con la presente si inviano Osservazioni per l'impianto eolico cod. procedura (id_vip/id_mattm):10844 per la produzione di energia elettrica da fonte eolica costituita da n.6 aerogeneratori della potenza complessiva di 37,2 MW, un sistema di accumulo da 25MW e relative opere connesse in loc. "Riempillo" nel Comune di Pitigliano (Gr).

ID: Codice procedura (ID_VIP/ID_MATTM):10844

Impianto per la produzione di energia elettrica da fonte eolica, costituito da 6 aerogeneratori della potenza complessiva di 37,2 MW, un sistema di accumulo da 25 MW e relative opere connesse in località "Rempillo" nel comune di Pitigliano (GR).

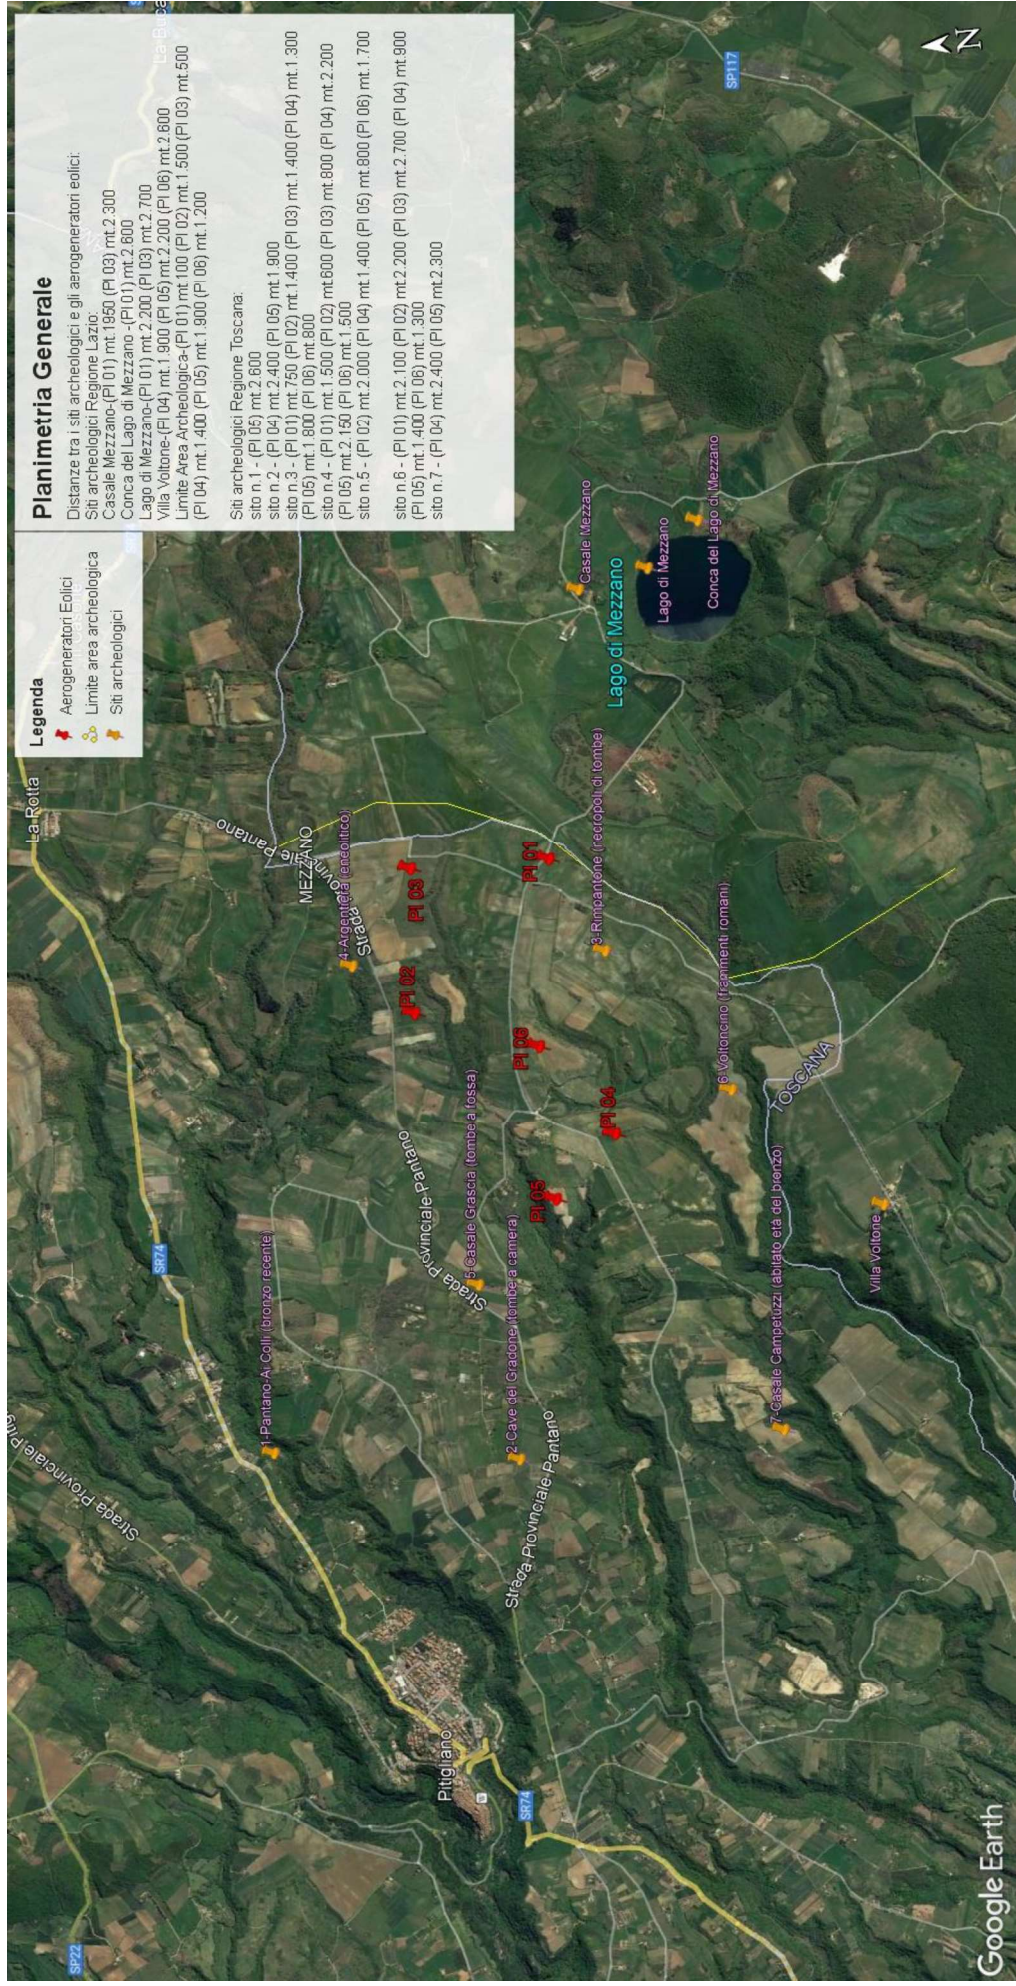
Inoltre, la zona in cui insisterebbe l'impianto eolico industriale Rempillo è compresa nelle fasce di rispetto di 3 km di diversi beni archeologici tutelati dalla parte II del Codice dei Beni Culturali (vedi Allegato, immagine n. 3). Inoltre le pale P04 e P05 ricadono all'interno di un'area archeologica che la Proponente vorrebbe cancellare per il semplice fatto che non è riportata nel documento regionale ma nel documento provinciale come meglio dettagliato nell'Osservazione n. 5. Alla luce di quanto documentato appare chiaro quindi che la collocazione dell'impianto non ha tenuto conto alcuno dei vincoli dell'area nella quale è stato progettato e l'inserimento dell'impianto eolico nel paesaggio e sul territorio non è corretto (Allegato IV delle Linee guida nazionali di cui al D.M dello Sviluppo economico del 10.09.2010).

Le zone di interesse archeologico evidenziate nell'immagine n. 3 a cui si aggiungono anche l'importante abitato protostorico di Sorgenti della Nova e Ruderì del Castello altomedioevale che si trovano a circa 4 km dalle aree in cui è stato progettato l'impianto eolico industriale. Poco più lontano i resti del castello medioevale “Morroneccio”. Nell'area vasta le preziose necropoli eneolitiche (Poggi Alti) ed etrusche di Pitigliano, Sovana e Sorano.

Immagine n. 4 Situazione di saturazione da impianti FER nella provincia di Viterbo. Non sono riportati gli impianti fotovoltaici e agrivoltaici che hanno inciso per buona parte nel cumulo di impianti FER per superare già nel 2023 gli obiettivi del PNIEC assegnati alla Regione Lazio per il 20230.

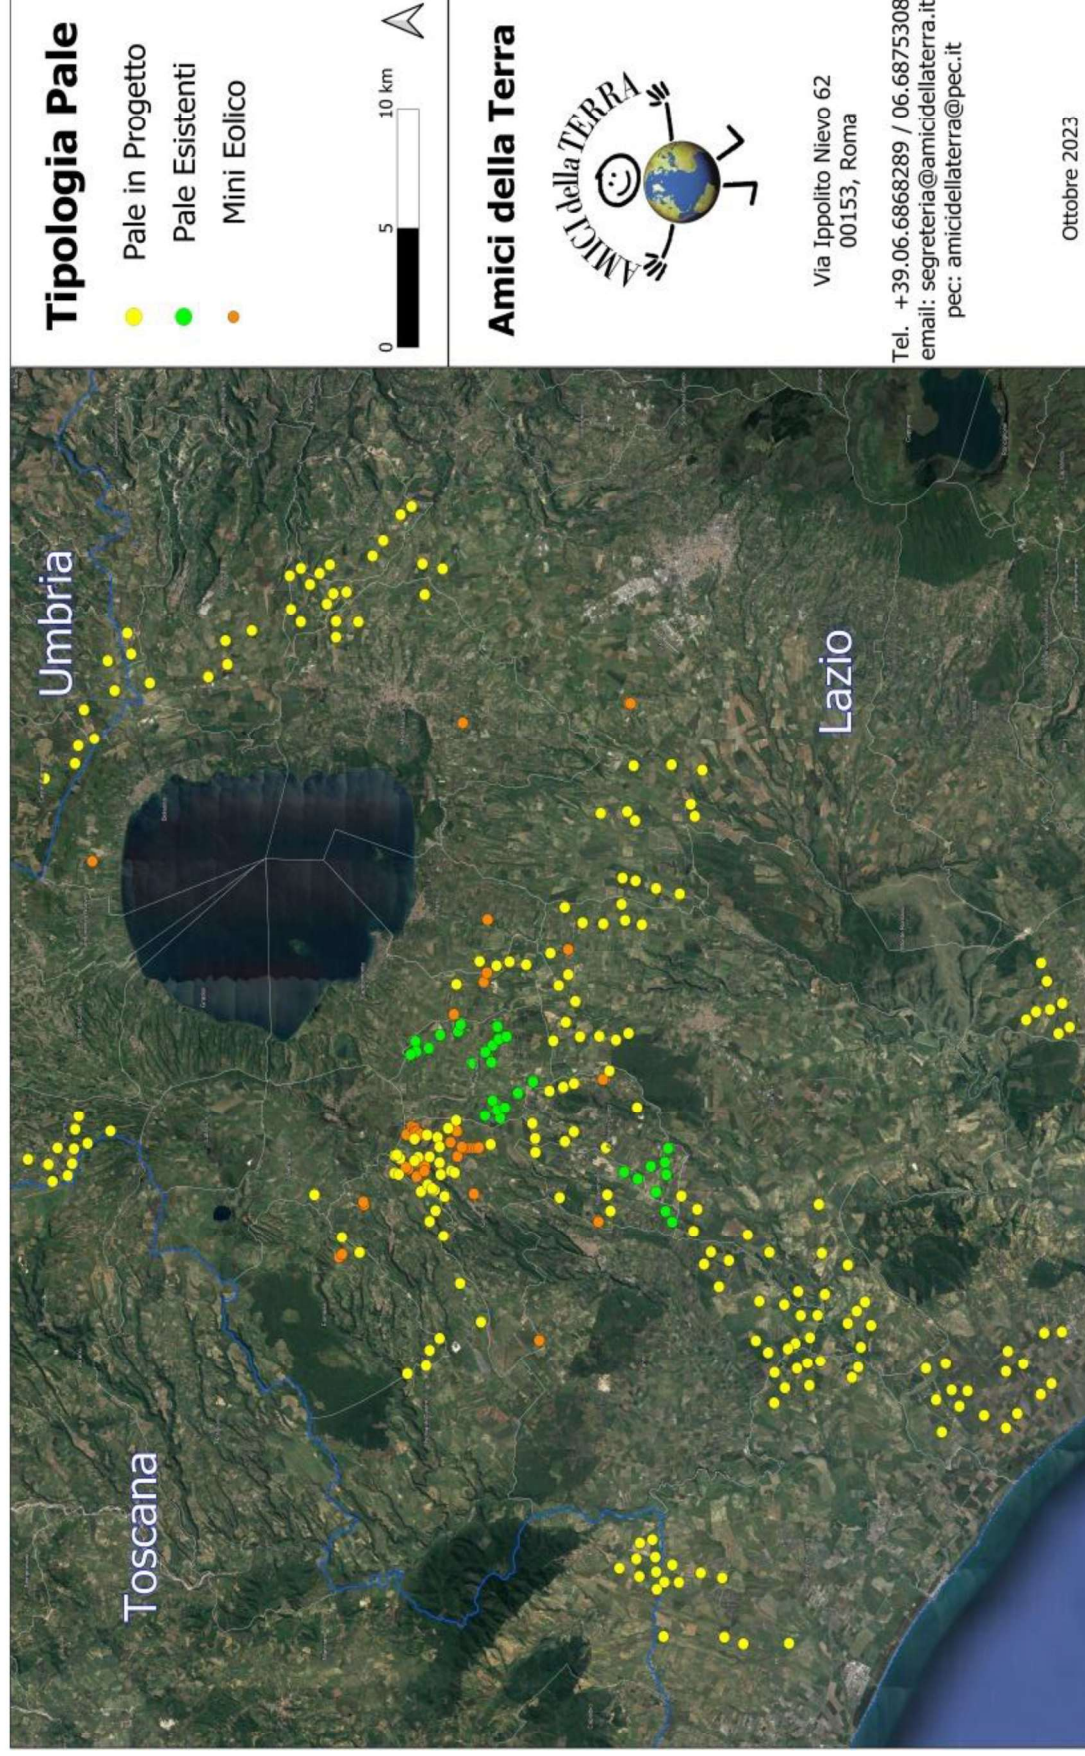
rappresenta una elevata criticità per la sostenibilità ambientale di ulteriori eventuali iniziative. L'impianto eolico "Rempillo" pur essendo "esterno al confine provinciale e regionale ma nelle sue immediate vicinanze (a soli 100 metri i primi due aerogeneratori) oltre ad impattare sul territorio e sulle economie di tre Comuni del Lazio (Farnese, Valentano e Latera) si trova nelle fasce di rispetto dei Beni di notevole interesse pubblico come si è evidenziate nelle Osservazioni nn. 1 e 2 e crea anche degli impatti negativi anche sui beni naturalistici come verrà dettagliato nell'Osservazione n. 4. Inoltre andrebbe a sommarsi al già enorme cumulo di impianti eolici e fotovoltaici e geotermici che già creano una elevata criticità ambientale nella provincia di Viterbo e interferiscono anche con il territorio toscano come si può vedere dalle immagini nn. 4 e 5 dell'Allegato n. 1.
